Réponse à l'avis de la Mission Régionale d'Autorité Environnementale de Nouvelle-Aquitaine

N° MRAE 2023APNA44

PROJET DE CENTRALE AGRIVOLTAÏQUE AU LIEU-DIT « LE PARC » SUR LA
COMMUNE DE TAIZE-AIZIE (16)

28 Avril 2023

2-Type de raccordement au réseau électrique public pressenti pour le projet photovoltaïque

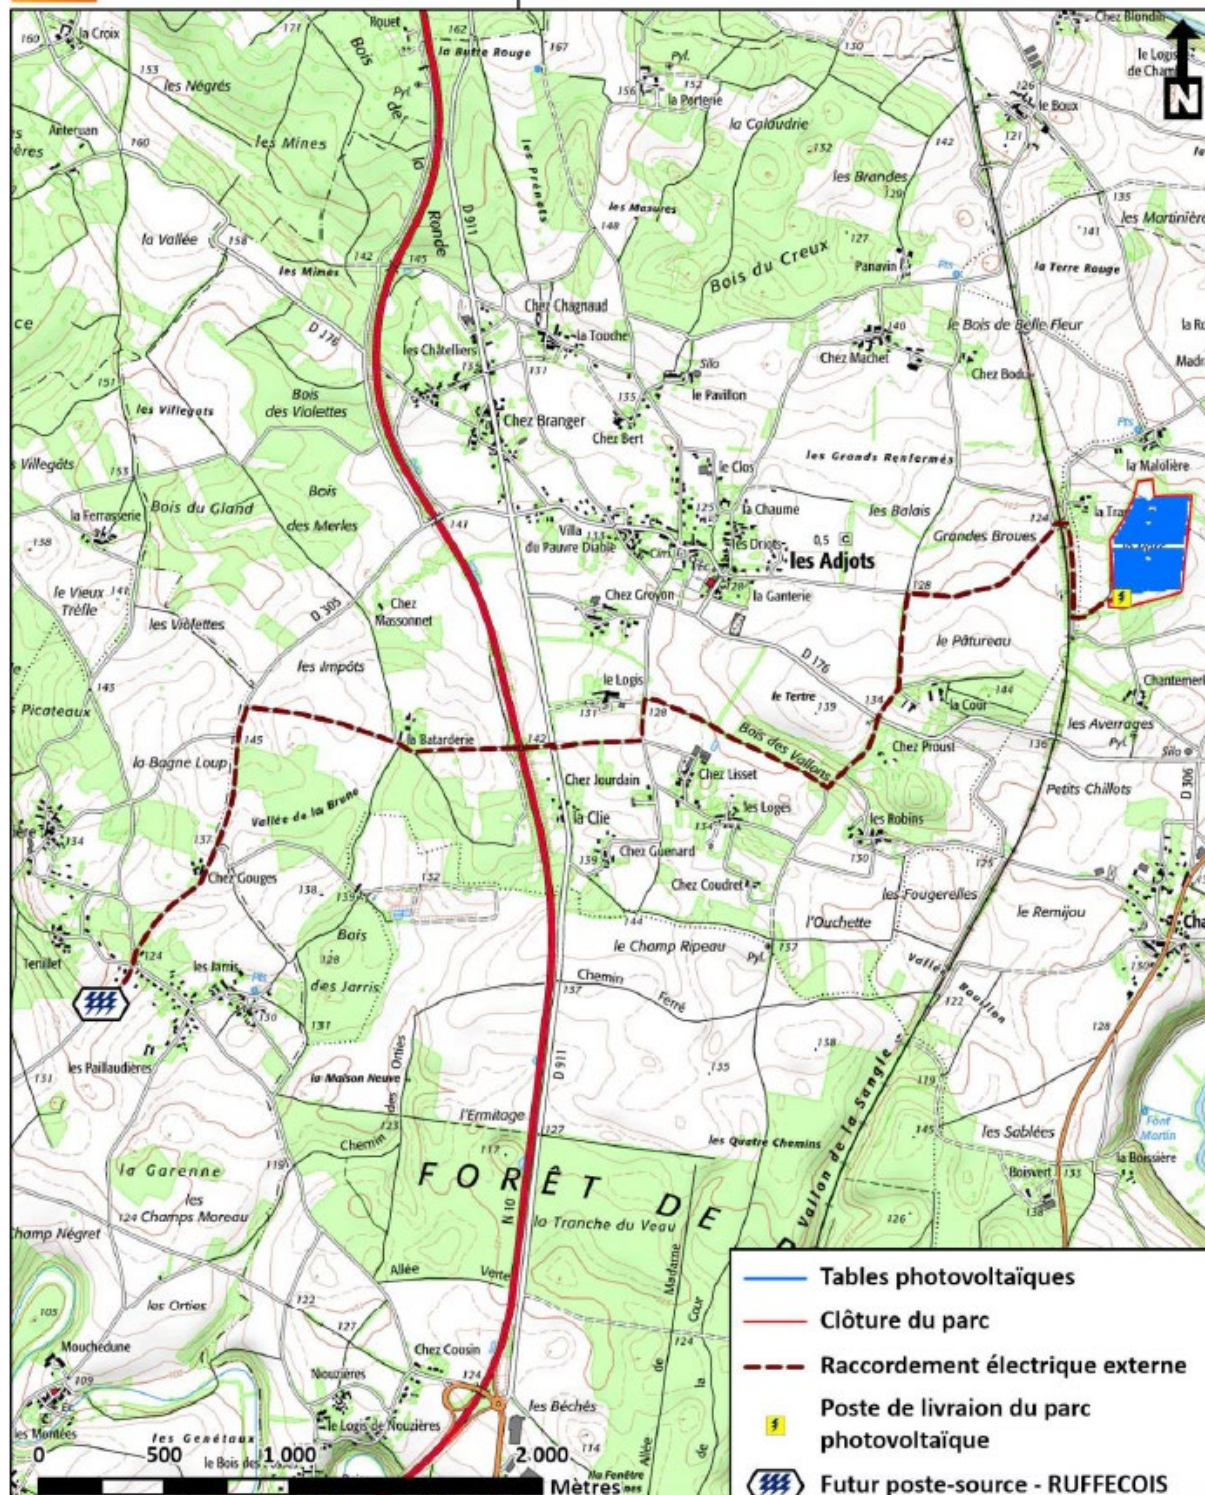
Remarque 3 de la MRAe (page 3) : La MRAe recommande que les impacts potentiels du tracé de raccordement, ainsi que des éventuelles extensions des postes sources cités et la démarche "ERC" les accompagnant, soient présentés dans le dossier, car faisant partie intégrante du projet.

Pour le projet de Taizé-Aizie, une solution de raccordement externe avec un poste-source est envisagée à ce stade du projet. En raison du développement des EnR dans le secteur, le S3REnR Nouvelle-Aquitaine prévoit la création du poste-source « Ruffécois », à environ 6,5 kilomètres à l'ouest du projet. Son emplacement n'est pas encore défini précisément. Le S3REnR précise les caractéristiques sommaires du projet de construction, à savoir notamment la « création d'un poste source équipé d'un transformateur 225/20 kV de 80 MVA et demi-rame HTA. » Ce poste serait donc utilisé pour le raccordement du projet de Taizé-Aizie au réseau.

Pour le moment la localisation précise du poste source à créer « RUFFECOIS » n'est pas encore figée. Ainsi le tracé du raccordement pour le projet de Taizé-Aizie, présenté sur la carte ci-dessous, n'est qu'un cheminement pressenti et non pas définitif. Comme évoqué précédemment, c'est le gestionnaire de réseau qui validera le tracé final.

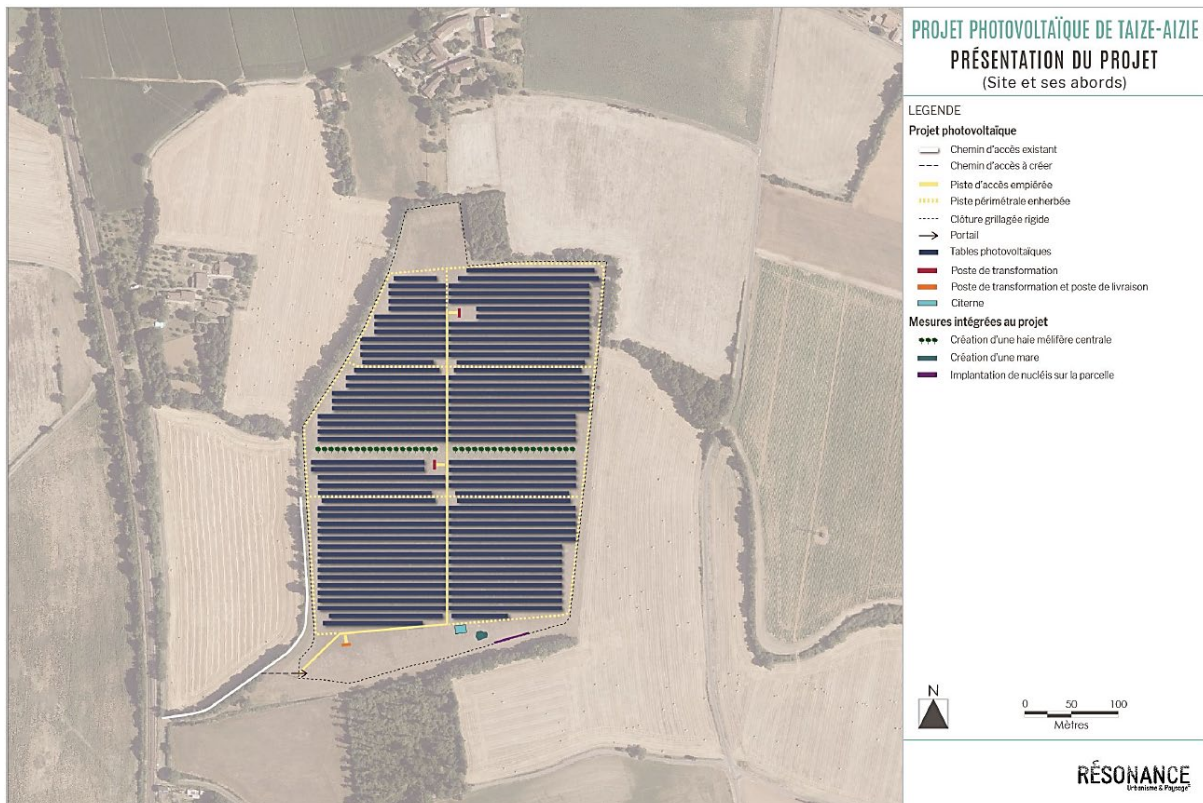
Remarque 4 de la MRAe (page 4) : La MRAe recommande toutefois de produire une étude d'impact consolidée avant enquête publique, en vue de faciliter l'appréhension du projet par le public, intégrant les précisions indiquées dans le présent avis, ainsi que les caractéristiques du raccordement au poste source, partie intégrante du projet.

Le porteur de projet, ainsi que le bureau d'étude Synergis Environnement, font le choix de ne pas produire un nouveau document pour l'étude d'impact du projet. En effet, les éléments à ajouter restent peu nombreux et de plus ils sont exposés et détaillés dans ce présent mémoire de réponse à l'Avis MRAe. De plus, ce mémoire de réponse sera joint au dossier lors de la mise en enquête publique du projet, ainsi tous les éléments complémentaires seront accessibles à tous.

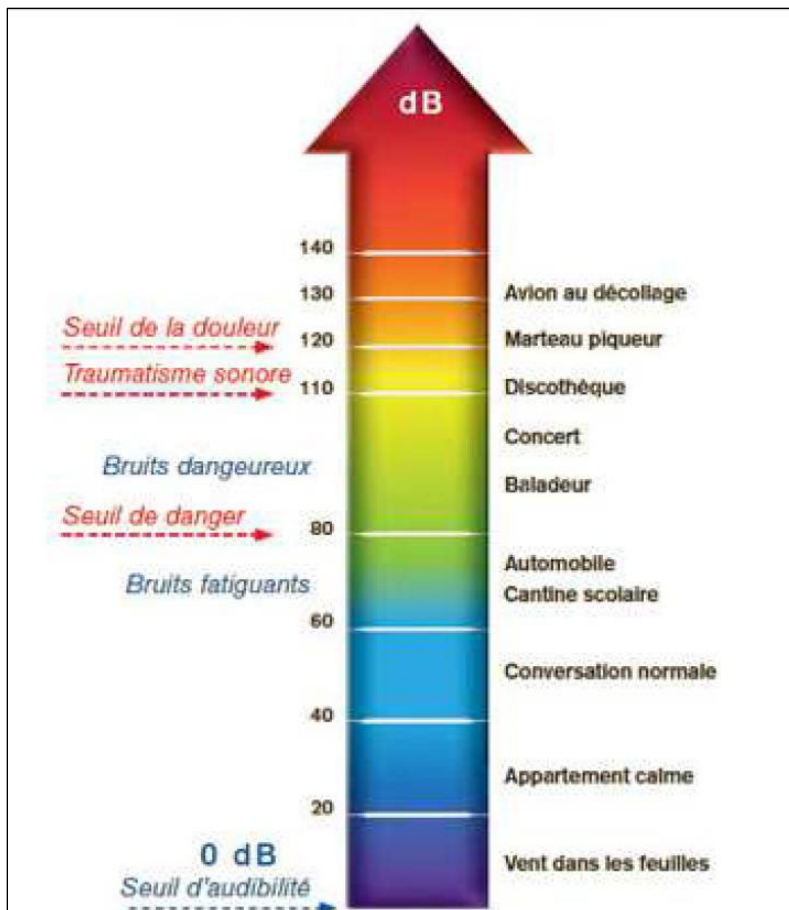
Remarque 18 de la MRAe (page 10) : Compte tenu de la proximité des habitations riveraines, la MRAe recommande toutefois que des mesures acoustiques soient prévues dès la mise en service de la centrale. En cas de dépassement des valeurs réglementaires de bruit, des mesures correctives doivent être mises en œuvre.

Pour rappel, aucune habitation n'est localisée à moins de 220 mètres d'un poste de transformation ou de livraison. Cette distance est mesurée entre le lieu-dit La Malolière au Nord et un poste de transformation dans la moitié Nord du parc.
